原理图	Schematic1			更新日期	2024-05-07
				创建日期	2024-01-15
图页	P1			物料编码	
绘制	张百川	XT60/XT30分电板 CAN Bus分线板			
审阅	张百川				
		版本	尺寸	页 1 共 1	
		V0.0.3	A4	STARTRACK POWER 星軌動力

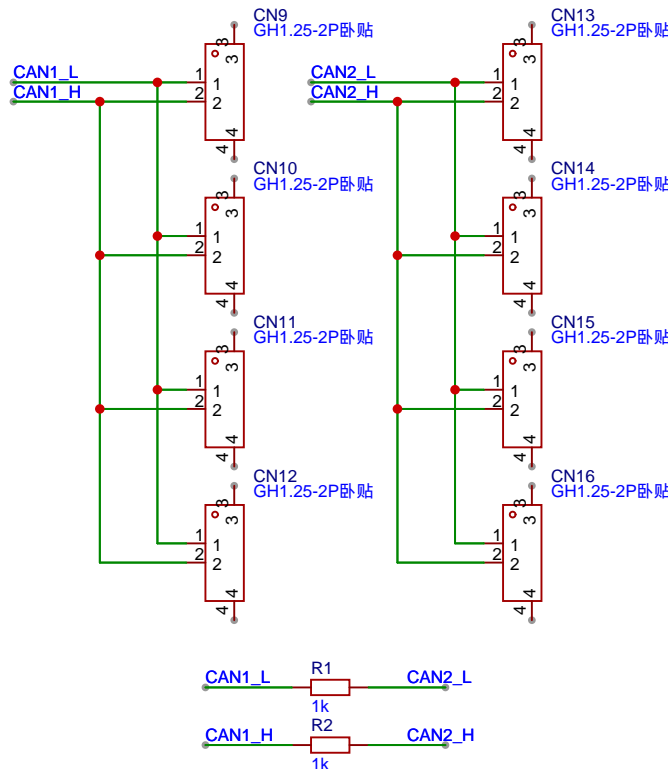
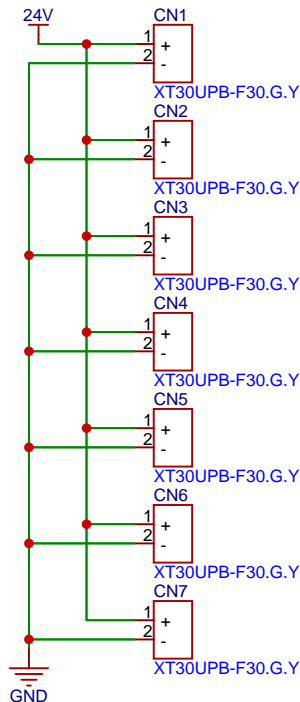
V0.0.2 修正：
1.正负极错误
2.铺铜修正

V0.0.3修正：
XT30默认绑定焊盘开孔较小
修正PCB d=2.2mm 2.6mm
